Informacje o postępowaniu WS2890689259

Nazwa: HZ14-KRWP - zaprojektowanie, kompleksowe wykonanie, dostawa i montaż mobilnych ekranów akustycznych...

Numer zapytania: 3 – uzupełnienie odp. na pyt.6

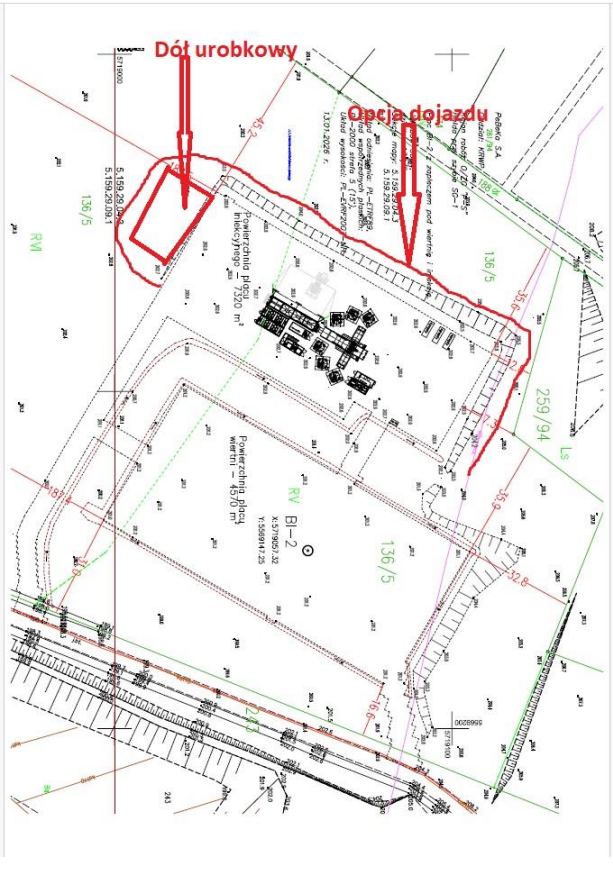
Nr	Pytanie	Odpowiedź	Dotyczy zmiany w umowie (TAK/NIE)
6.	Czy jest możliwe przestawienie kontenerów/agregatów/innych urządzeń? Czy przestawienie ww. elementów będzie po Państwa stronie?	Zamawiający informuje, iż możliwe jest przestawienie kontenerów na placu wiertni BI-2. Przeszawienie będzie po stronie Zamawiającego. Możemy przybliżyć kontenery bliżej urządzenia wiertniczego o ok. 3m. Na placu węzła betoniarskiego nie ma możliwości przesławienia kontenerów i agregatów ponieważ nie ma miejsca. Możemy zaproponować alternatywny dojazd w miejsce zamontowania ekranów akustycznych.	NIE
